Addendum
Bomen Effect Analyse
64 bomen

Zomerpark en
Louis Bouwmeesterplein
Tilburg

Bomen Effect Analyse

Status rapport: Definitief februari 2025

Afbeelding 4. Knelpunten woontorens

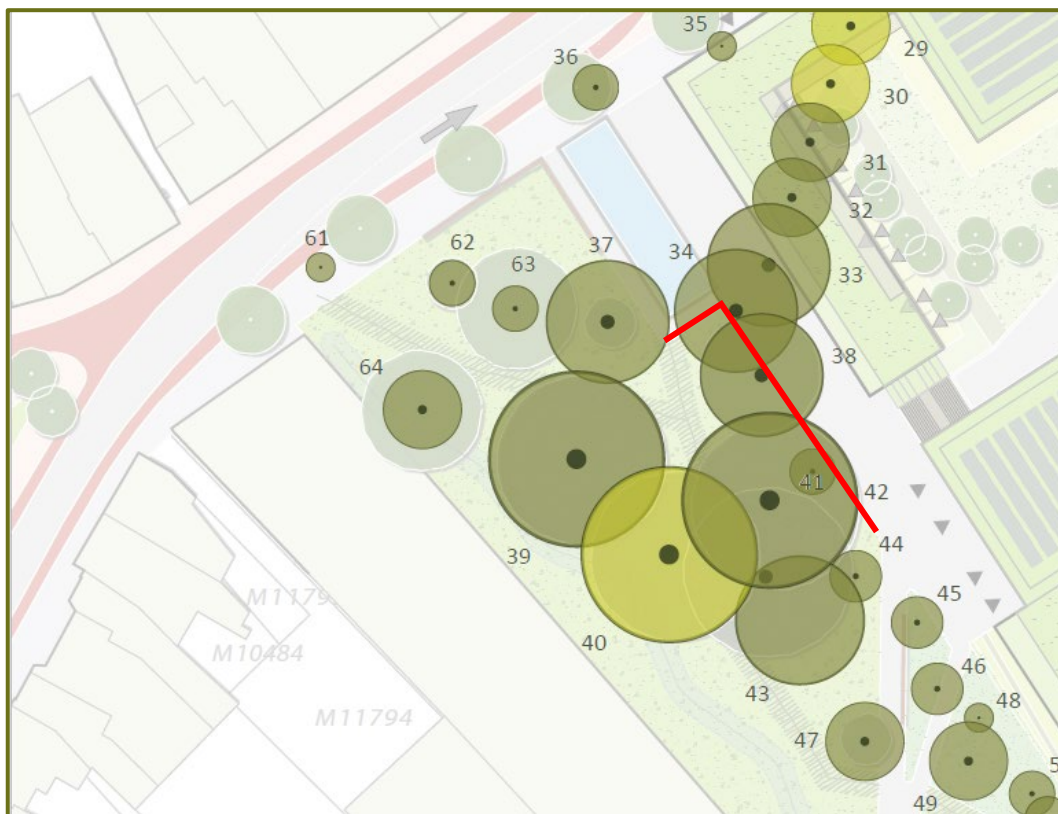
De woontorens en bijbehorende gebouwen staan verder van het Zomerpark af dan de huidige parkeergarage. Bij de kronen van de bomen in het Zomerpark worden geen knelpunten verwacht.

Door de situering van de woontorens en bijbehorende gebouwen kunnen de bomen 9 t/m 33 niet behouden blijven.

Kappen van de bomen 9 t/m 33.

Afbeelding 5. Knelpunten entree middelste woontoren

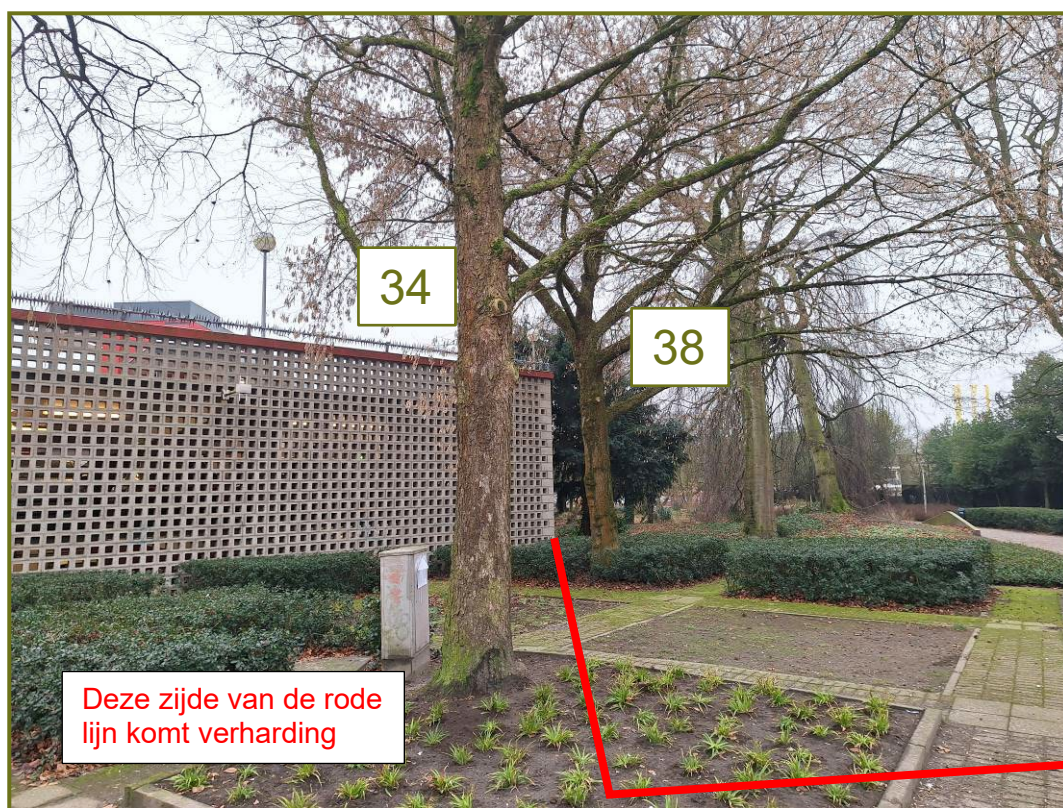
De entree naar de middelste woontoren komt erg dicht bij de bomen 34 en 38.

De boomhazelaar 34 en vederesdoorn 38 staan net binnen of erg kort op de verharding van de entree naar de middelste woontoren, zie rode lijn. Deze bomen kunnen niet behouden blijven.

Geadviseerd wordt het ontwerp zodanig aan te passen dat zowel boom 34 als 38 behouden kan blijven.

Hiervoor dient verharding tenminste 4 meter uit de stam van beide bomen te komen.

Als boom 34 niet mogelijk is dan bij voorkeur wel boom 38 behouden. Indien verharding nodig is op deze locatie kan mogelijk een alternatief bedacht worden waarbij de groeiplaats en het wortelgestel niet wordt aangetast.

Indien mogelijk kan een brug worden gerealiseerd over de bestaande wortels. Een en ander nader uit te werken in samenwerking met een European Tree Technician⁴.

Afbeelding 8. Bestaande verharding tussen grote bomen, verharding nergens anders mogelijk

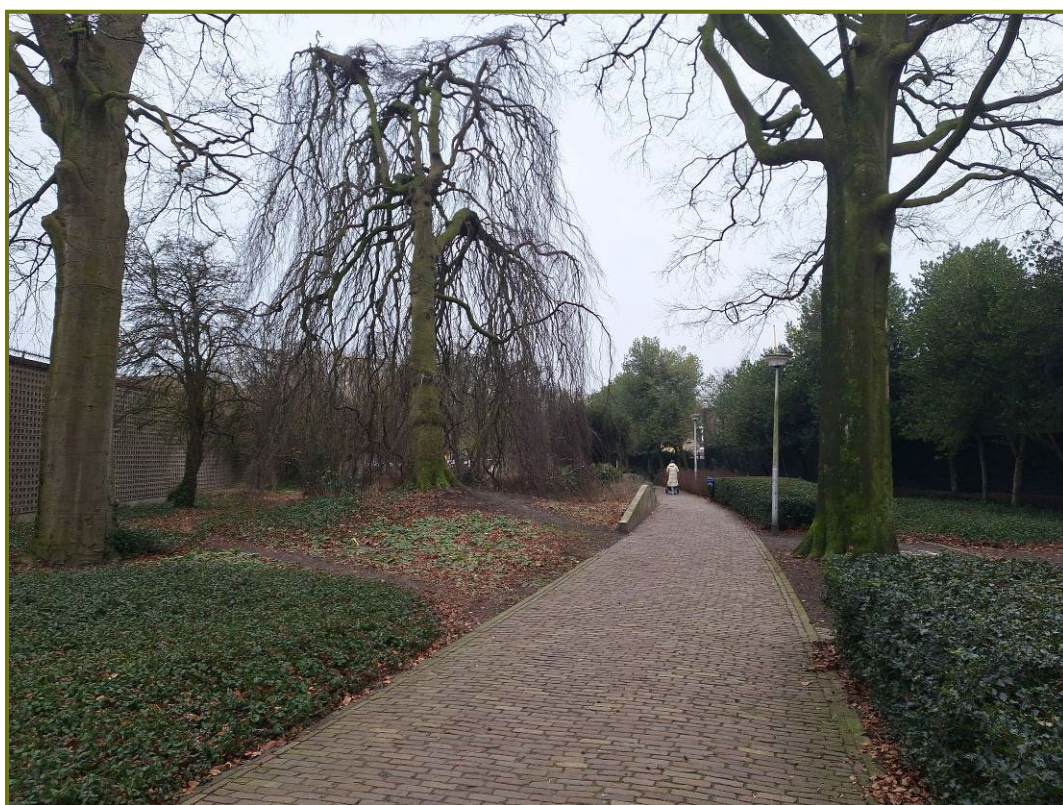
Uit het groeiplaatsonderzoek uit de BEA 2023026 blijkt dat wortels van bomen en struiken nagenoeg overal worden aangetroffen.

Bij de realisatie van nieuwe paden buiten de huidige verharding is de kans op schade aan wortels erg groot. Zeker nabij de bomen 37 t/m 40, 43, 47, 49, 54, 57 t/m 60.

Geadviseerd wordt om zoveel mogelijk de contouren van de bestaande verharding te handhaven. Vernieuwen binnen de huidige contouren is mogelijk.

De nieuwe verharding levert vooral knelpunten op bij de bomen 45, 46 en 47. Geadviseerd wordt hier alleen verharding te realiseren zonder een cunet uit te graven. Dus alleen (half)verharding aanbrengen op het bestaande maaiveld. Eventueel met een luchtdoorlatende sandwichconstructie. Een en ander nader uitwerken met een European Tree Technician.
